# KOMINIARSKA SPÓŁDZIELNIA PRACY "ŚW. FLORIAN"

Opinia Nr 007930

z wyników przeprowadzonych oględzin - ekspertyzy urządzeń grzewczo-kominowych

w budynku przy ul. Fredy nr 3/1 w Wrocławu  
dotycząca urządzeń grzewczo-kominowych używanych przez MB Sp. z o.o.  
BON- Nowe Miasto

Рис. 1

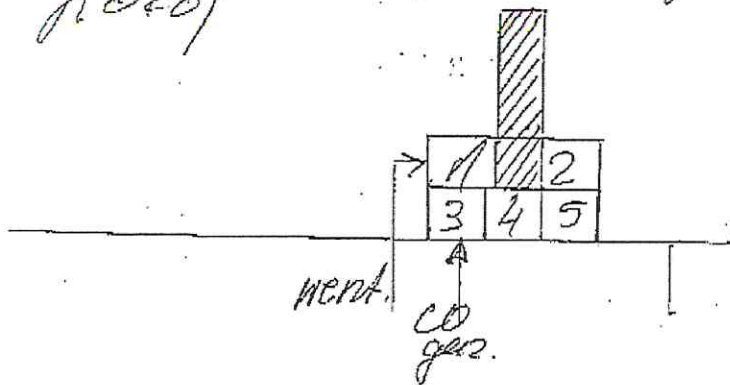
Przewód kominowy nr 3 z wieńcem  
kwasoodpornym jest przeznaczony dla kotła  
gazowego 2 mieszkania nr 1.

Wentylacja wykonana w łubani wchodzi  
do przewodu nr 1 - wykazuje prawidłowy  
ciąg. Wentylacja wykonana łazienki zewnętrzna  
w okulinie technicznej - ciąg prawidłowy.

Uwaga: wentylacje wykonane funkcjonują prawidłowo  
prawidłowo gdy jest zapewniony dopływ  
powietrza z zewnątrz, przy zamkniętych  
nawiewnikach wentylacje nie działają.

Inne uwagi: W dniu kontroli nawiewniki sz. 4 były  
zamknięte.
